仕様変更のお知らせ

製品名	形式名
全方向屋外表示器	LUSO

LUSO-□□ RG 100/110

外観 【例】LUSO-A RG 100/110形

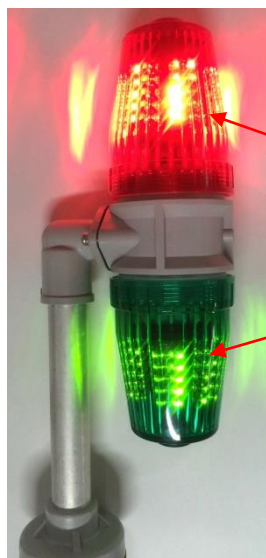
LEDメーカーの変更(東芝製→AVAGO(アバゴ)製)
 ※詳細につきましては、別資料を参照願います。

現行品に使用するLEDが、供給元で生産中止品となった為。

※LED素子
変更箇所

変更後のLEDにおきましても、ほぼ同等の色調を保持しているため、
 2015年9月出荷分より自然切替とさせていただきます。

※LUSO形本体の
内部抵抗値の変更はございません。
